CAMBIOS DEL LECTOR

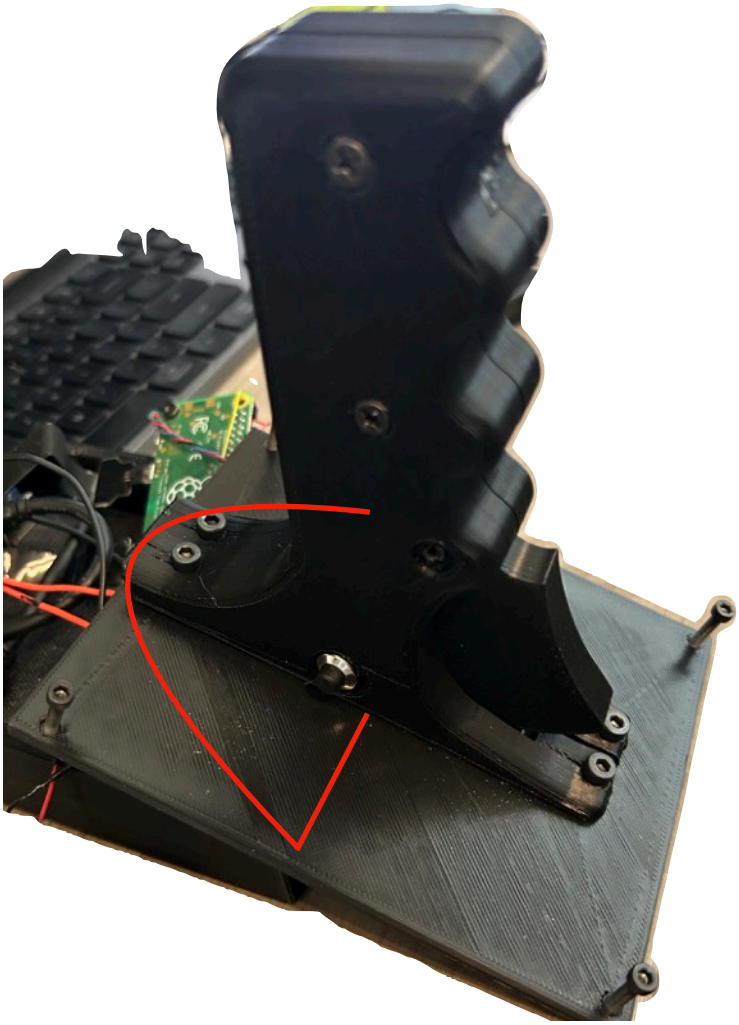
4) Para eso, subimos el switch 22mm hacia arriba, como en la foto

5) Disminuimos el trigger para 25mm y ya no tiene un eje, funciona en modelo push con un resorte hacia atrás

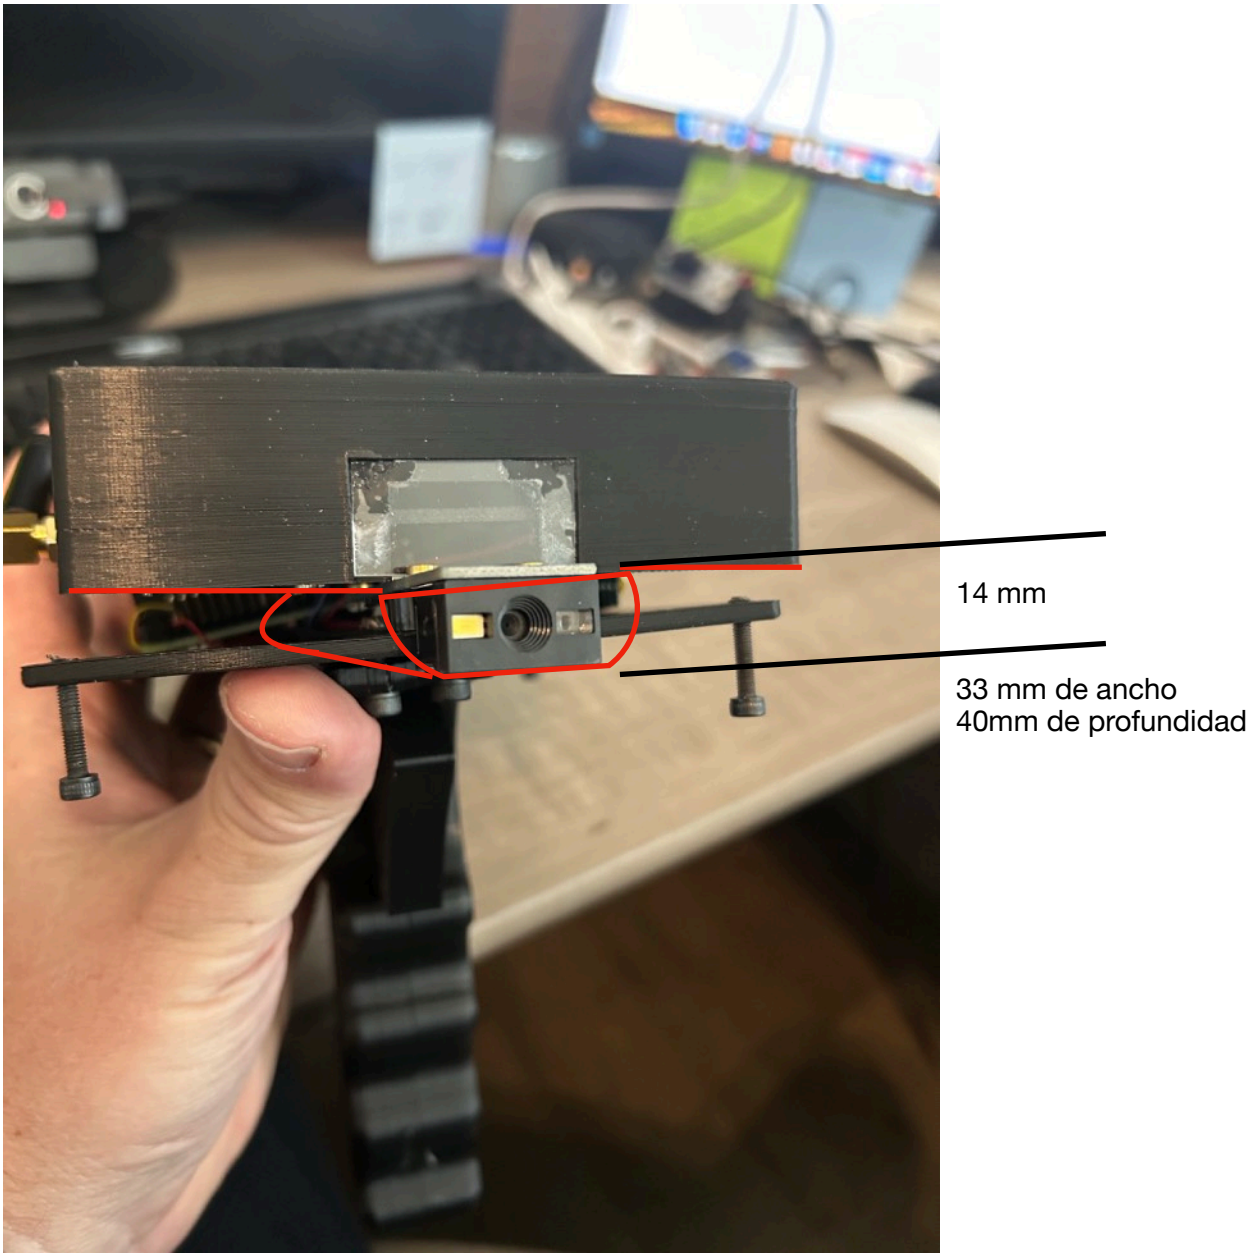
7) El lector tiene que estar en un recorte "para fuera”de la caja principal. Aquí un dibujo de la idea
